改善箇所説明図

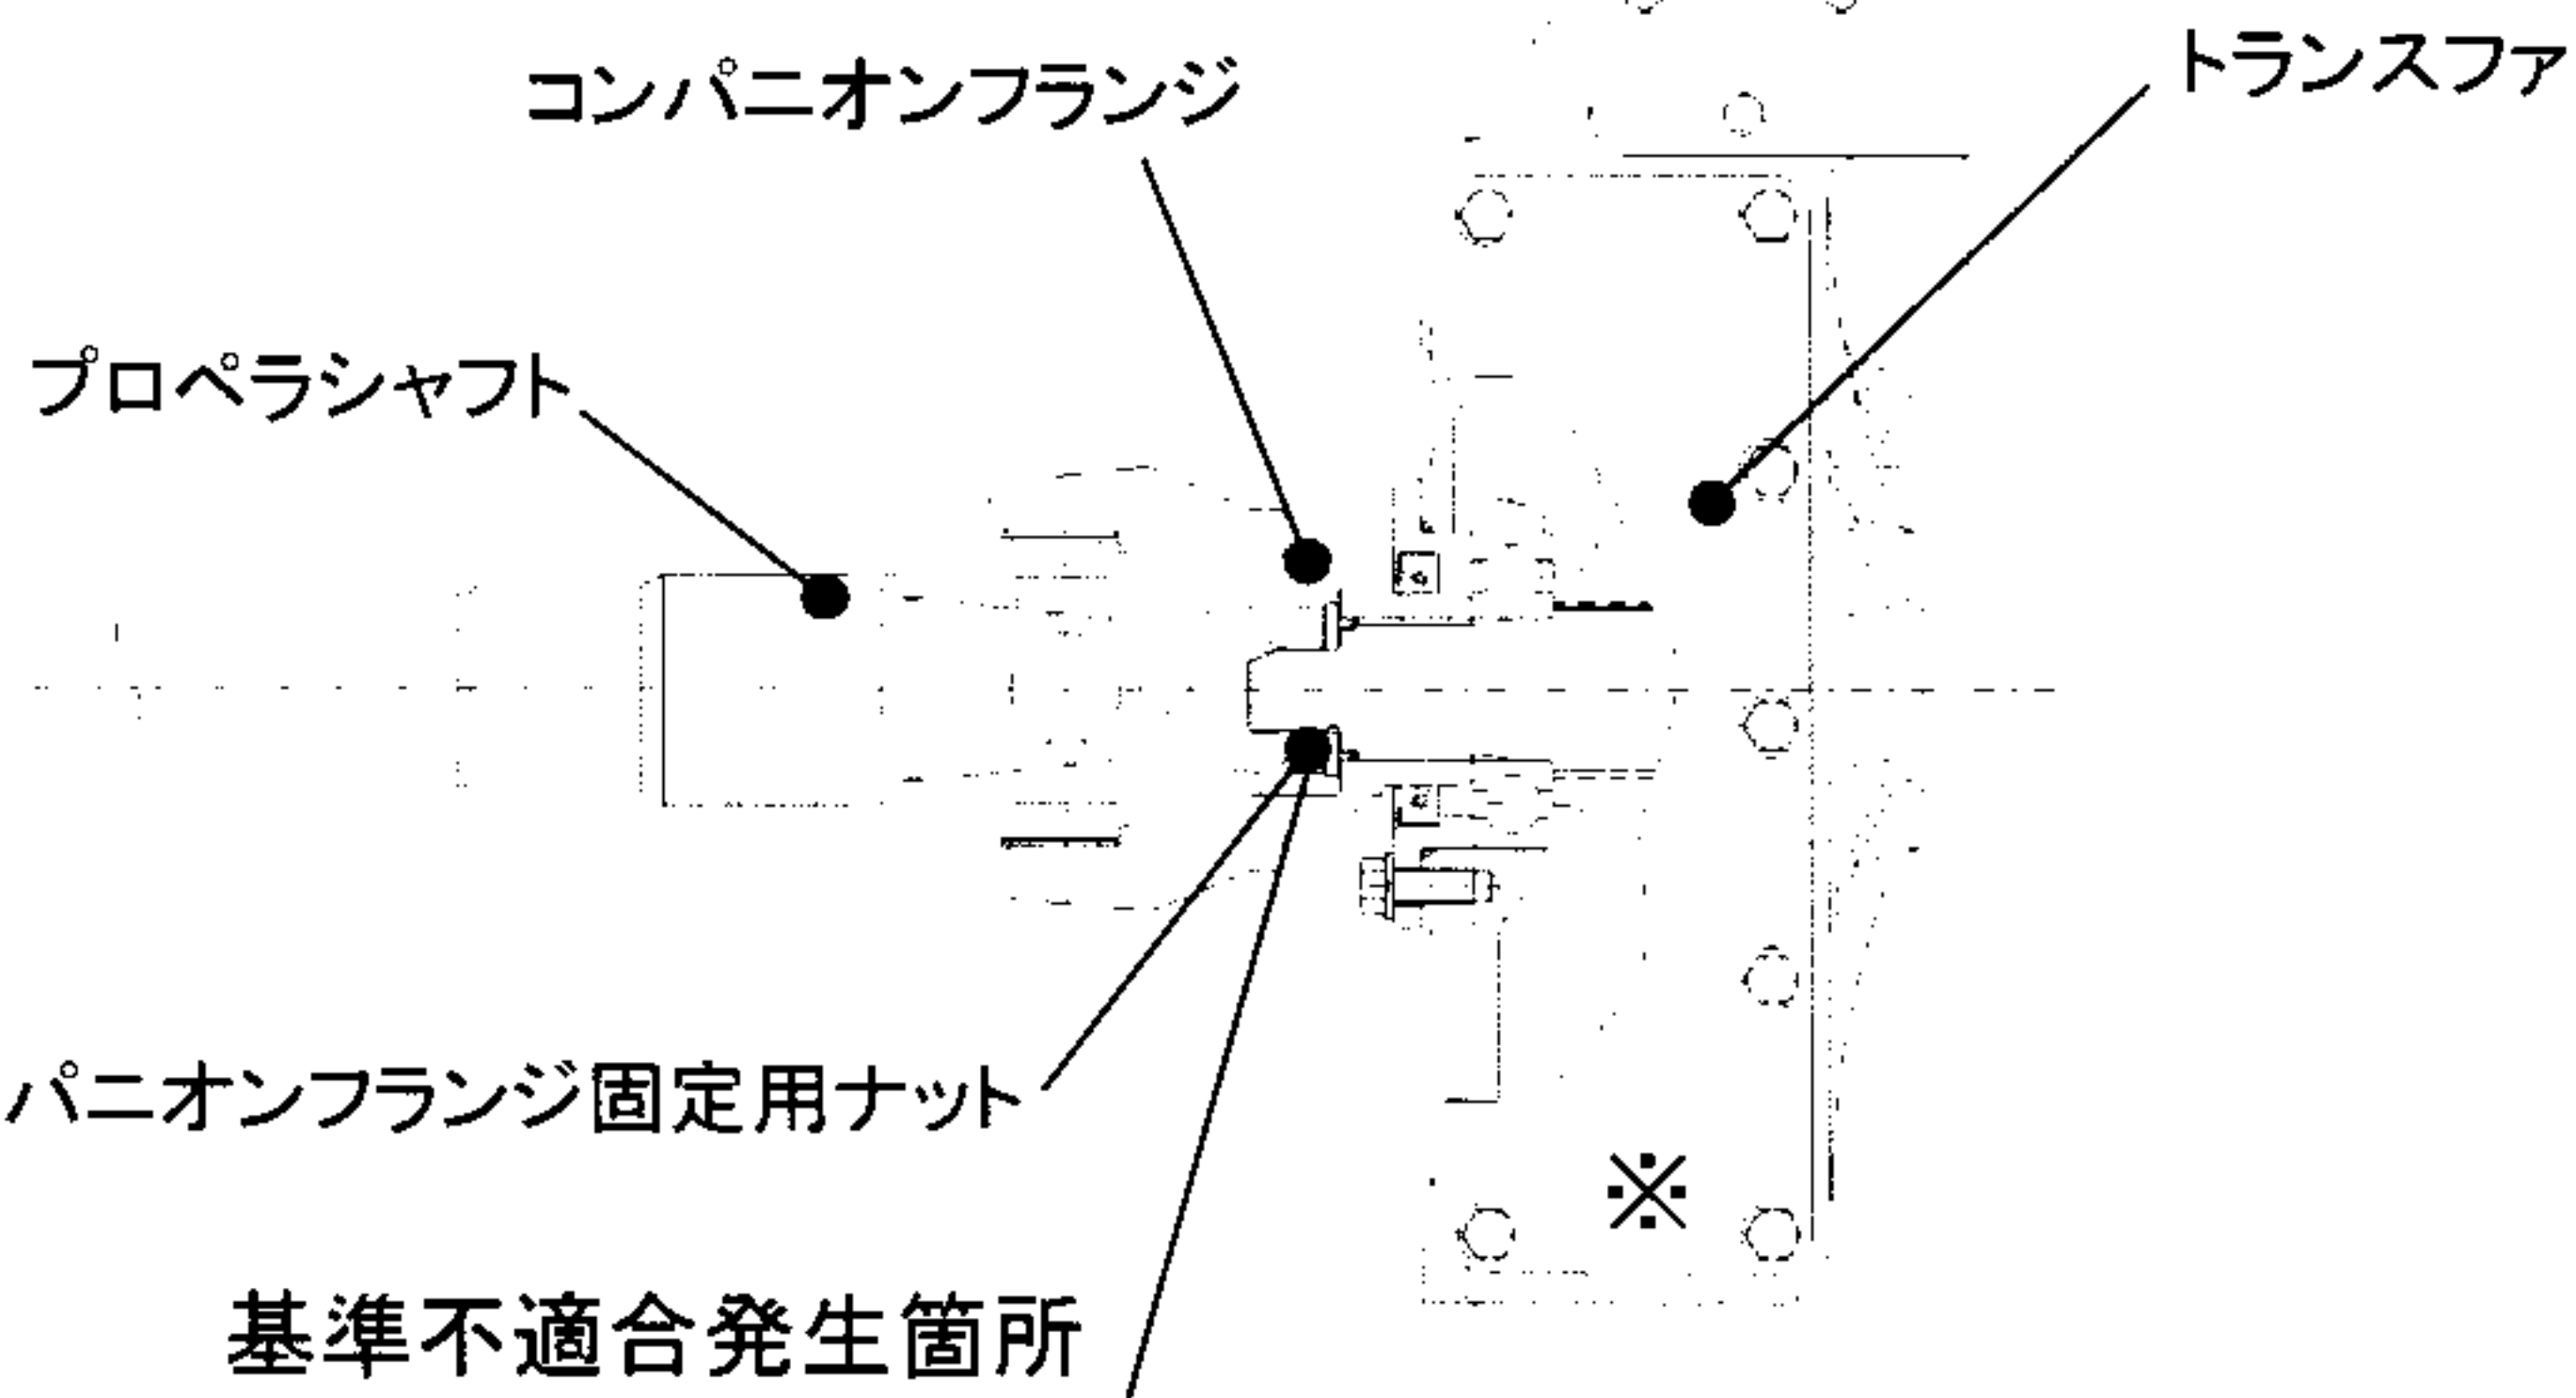
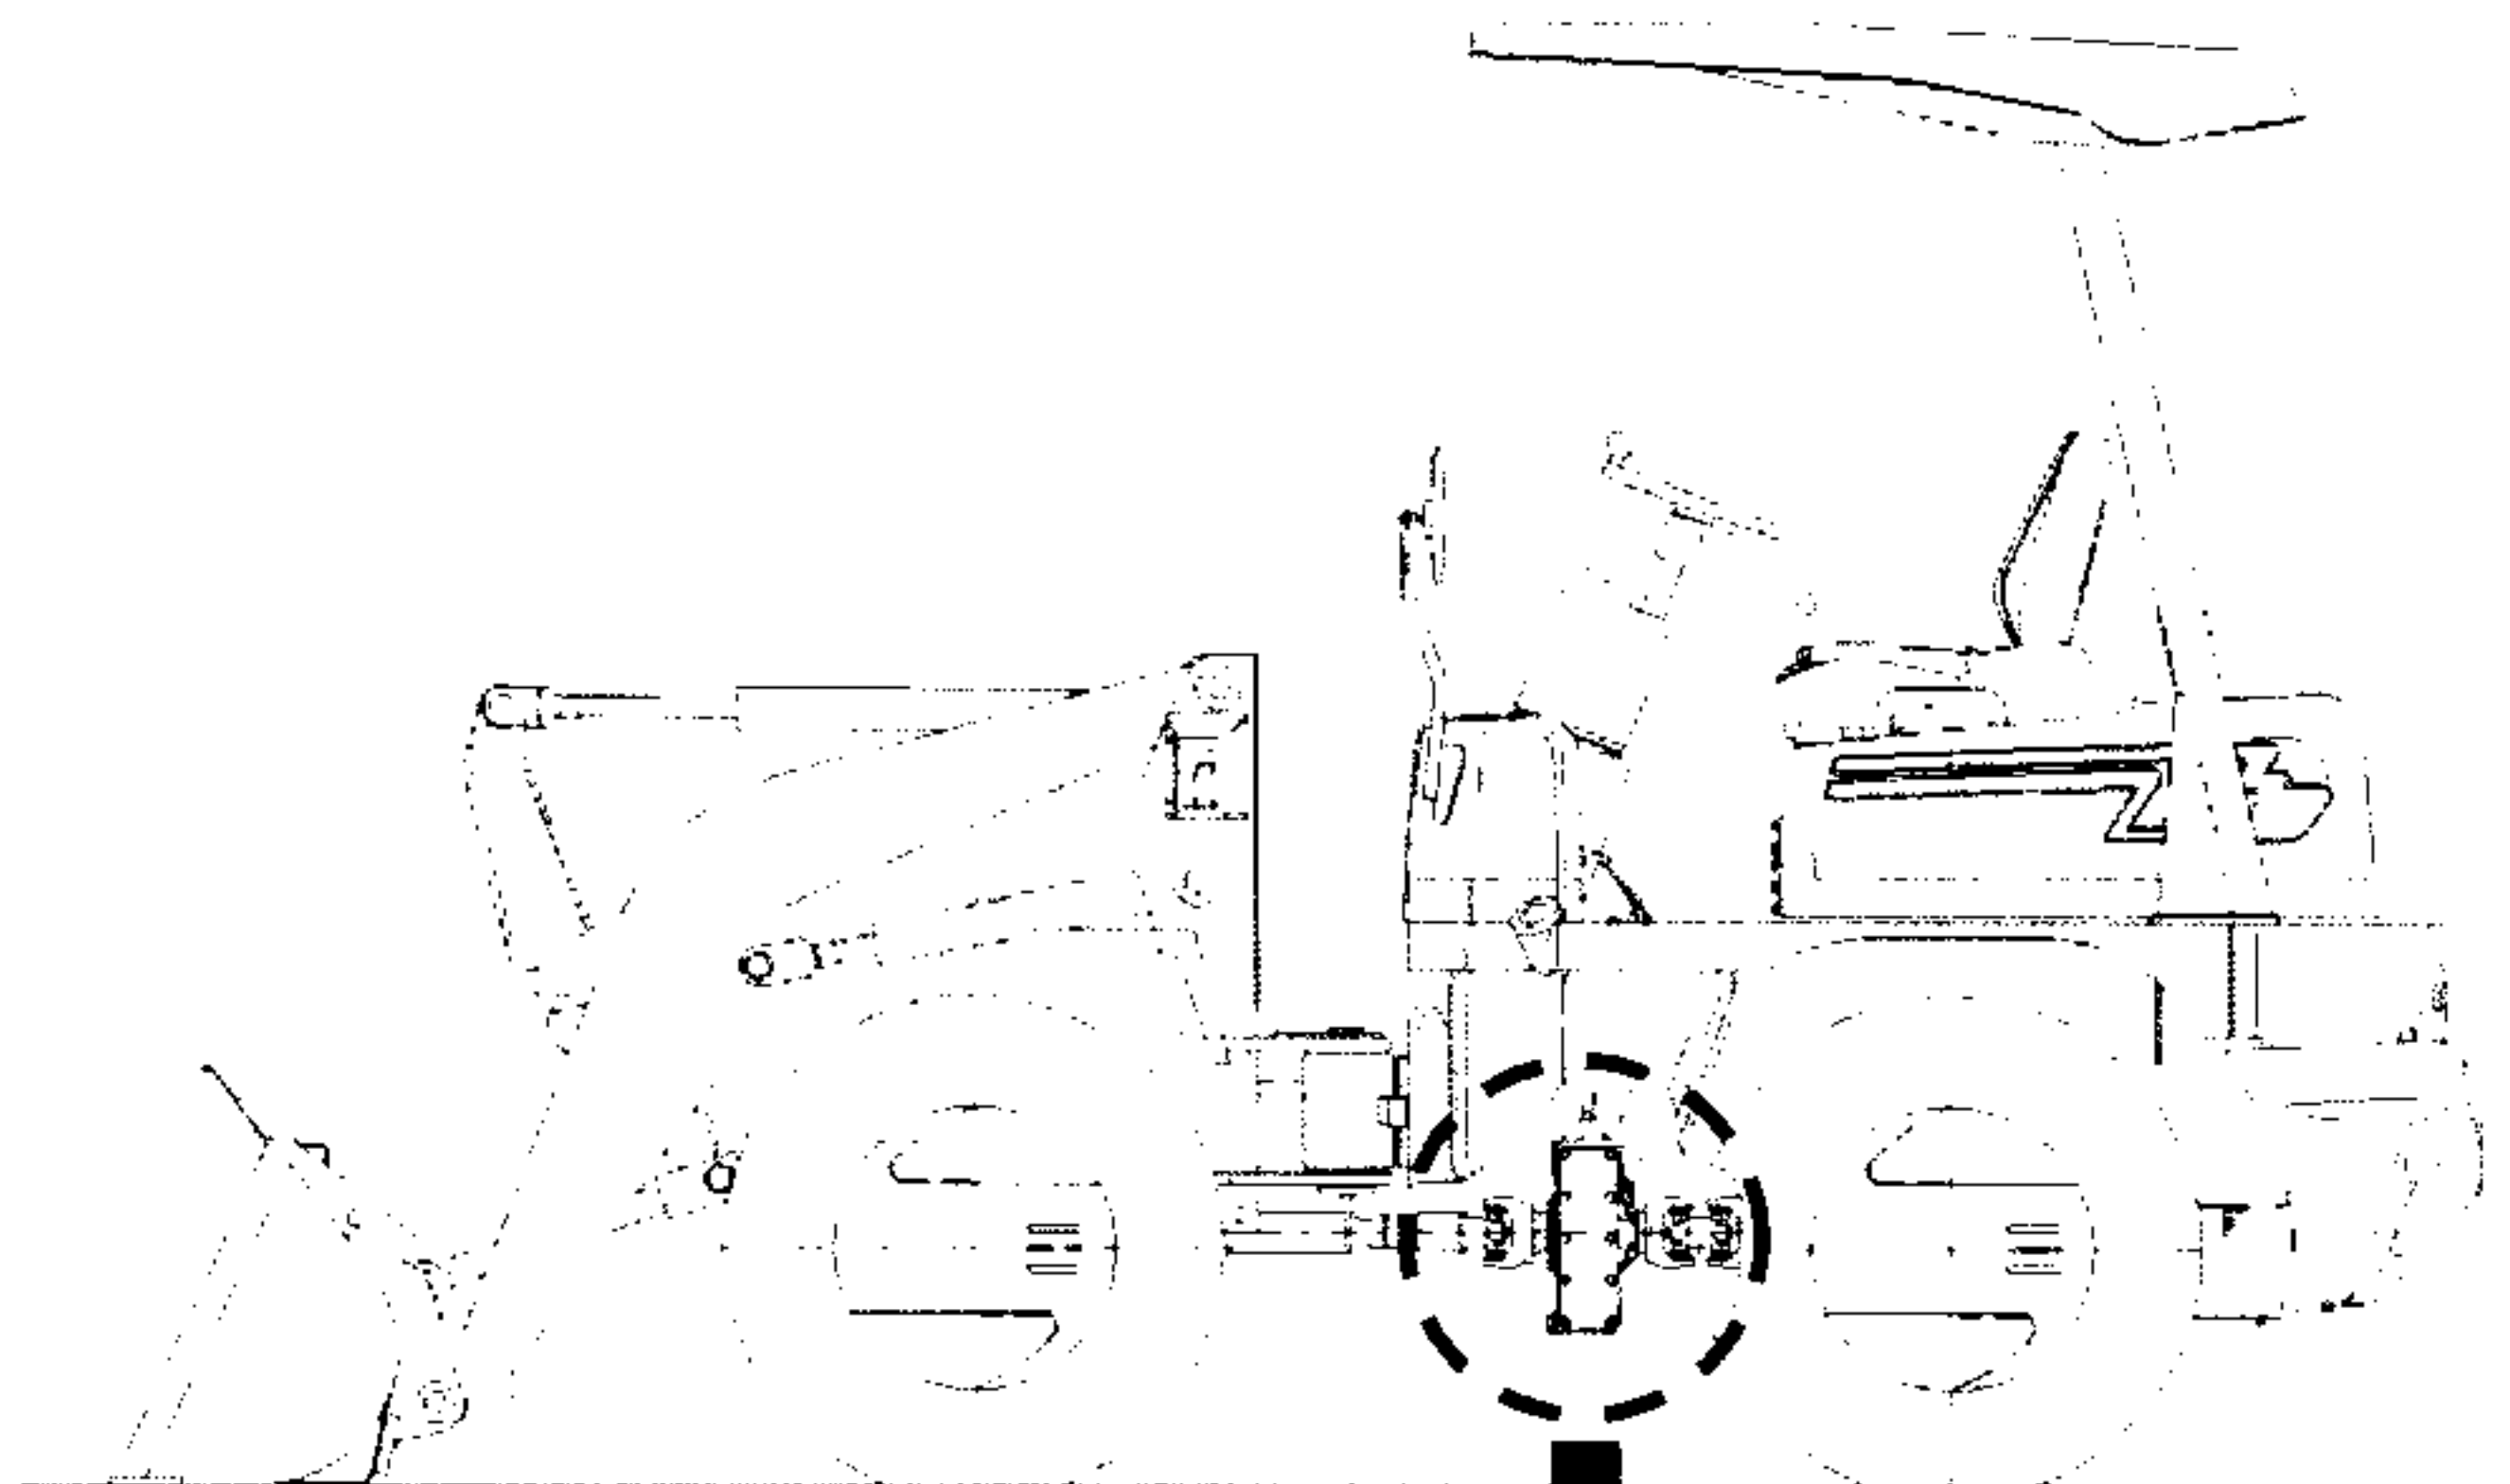
基準不適合発生箇所

トランスファのコンパニオンフランジを固定するナットの力
シメを行っていないものがあるため、走行中に当該ナット
がゆるみ、最悪の場合、当該ナットが外れ、プロペラシャ
フトが脱落するおそれがある。

全車両を分解点検し、カシメがされていないものについては、締付けトルクを確認し
カシメを行う。

トランスファ左側側面に、白ペイントを塗布する。(上図※印)
